**INFORME DE VISITA DE CONTROL
N° 006-2026-OCI/0452-SVC**

**VISITA DE CONTROL
MUNICIPALIDAD DISTRITAL DE LA MATANZA
LA MATANZA, MORROPÓN, PIURA**

**“REPARACIÓN DE PUENTE; EN EL(LA) CAMINO VECINAL
PROLONGACIÓN AV. SAN MARTIN DE PORRES, DISTRITO
DE LA MATANZA, PROVINCIA MORROPON,
DEPARTAMENTO PIURA”**

Imagen n.º 7
Ubicación de ejes n.ºs 1, 2, 3, 4 y 5 en el plano de planta y perfil

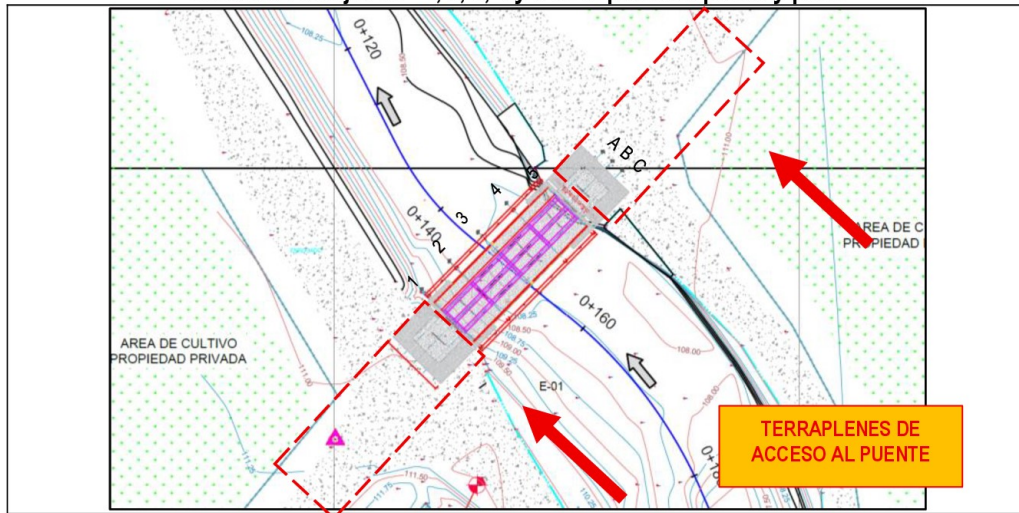
De la revisión realizada al expediente técnico, aprobado mediante Resolución Gerencial n.º 013-2025-MDLM/GDTI de 2 de octubre de 2025, se tiene el plano de planta y perfil – PP-01, el cual contiene los terraplenes de accesos al puente; tal como se muestra a continuación:

Al respecto, acorde al plano anterior, se muestran los ejes: 1,2,3,4 y 5 y los ejes: A, B y C del puente, así como, terraplenes de acceso tanto al ingreso como a la salida de este.

Así también, conforme al plano de planta y perfil en la ubicación de la intersección de los ejes C-1, se aprecia una capa de concreto simple fracturado, así como, un hundimiento en el área de acceso al puente; tal como se muestra a continuación:

De igual manera, conforme al plano de planta y perfil en la ubicación de la intersección de los ejes A-5, se aprecia una capa de concreto simple fracturada, y un hundimiento en el área de acceso al puente; tal como se muestra a continuación:

Del mismo modo, conforme al plano de planta y perfil en la ubicación de la intersección de los ejes C-5, se aprecia un material suelto en el talud, así como, desprendimiento del material; tal como se muestra a continuación:

Imagen n.º 8
Plano del Puente existente

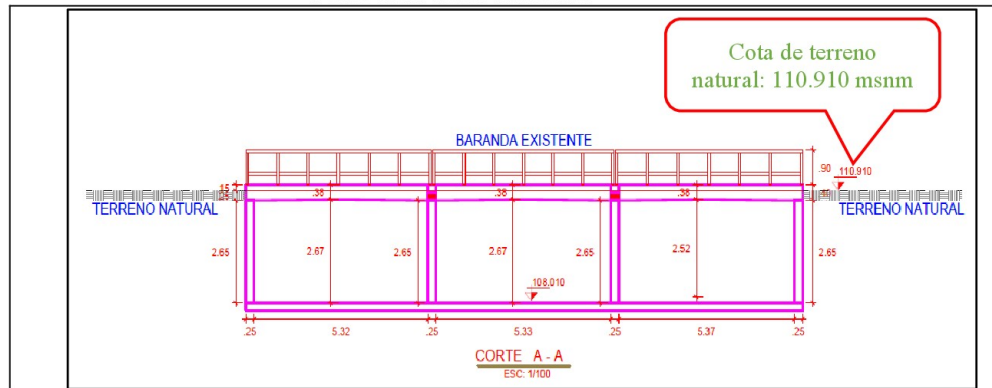
Del plano de demolición, lámina PC-01, se advierte que la cota del terreno natural (vía vecinal), corresponde a 110.910 msnm, la cual coincide con el nivel del puente; conforme se muestra en el detalle siguiente:

Sin embargo, se advierte la ausencia del plano de perfil longitudinal de la prolongación San Martín (vía vecinal que cruza el puente), el cual resulta necesario para definir las cotas y niveles de la rasante de la vía, así como, del detalle técnico de la transición entre la vía y la estructura del puente, indispensable para garantizar una adecuada conexión entre ambas; como se grafica a continuación:

Imagen n.º 11
Cotas de nivel en el cauce del río

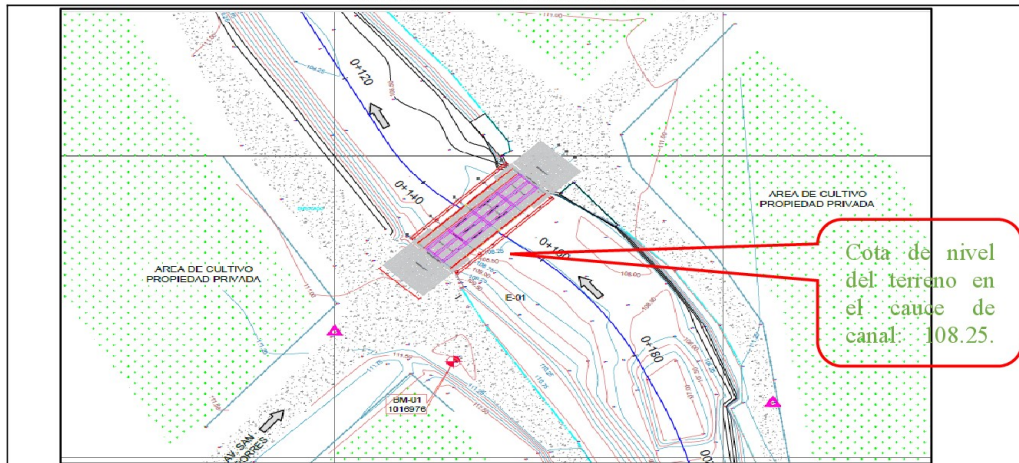
Visto el "Plano de Planta y Perfil del Puente" contenido en la lámina PP-01, se advierten las cotas del terreno en el cauce del canal; en ese sentido, se identificó que la cota del cauce corresponde aproximadamente a 108.25 msnm, conforme se muestra a continuación:

En tanto, las partidas, si bien fueron valorizadas y canceladas, se ejecutaron pese a existir una contradicción entre el estudio de mecánica de suelos, que establece una profundidad mínima de cimentación de 5.00 m, y los planos del expediente técnico que precisan una profundidad de 4.10 m; hecho que no fue advertido oportunamente por el inspector.

Imagen n.º 13
Cimentación del puente

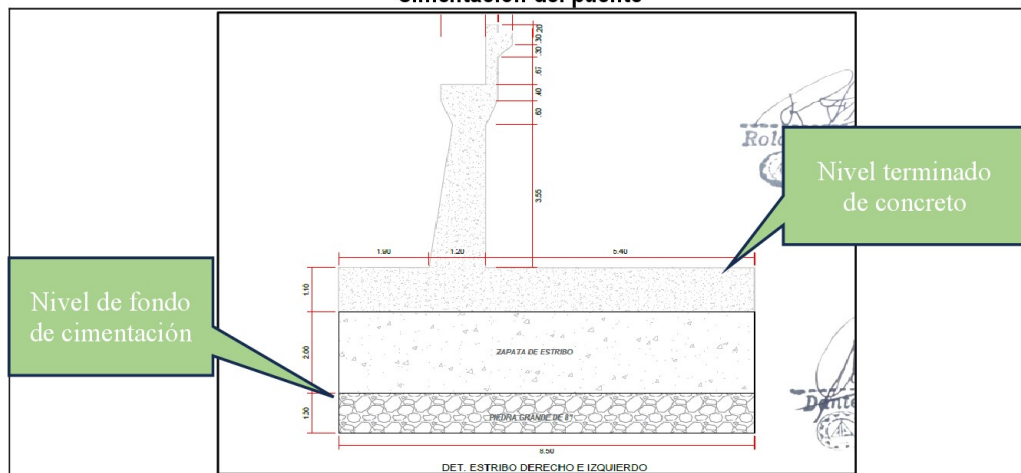
Al respecto, de la información alcanzada por la Entidad se advierte que, el nivel terminado de zapata se ubica en la cota 108.591 msnm.

En tal sentido, considerando el detalle de cimentación, que contempla un espesor de 1.10 m correspondiente a la zapata, más 2.00 m de la zapata de estribo y 1.00 m de material de piedra grande de 8", se determina que el nivel de fondo de cimentación se ubicaría aproximadamente 4.10 m por debajo del nivel de terreno natural.
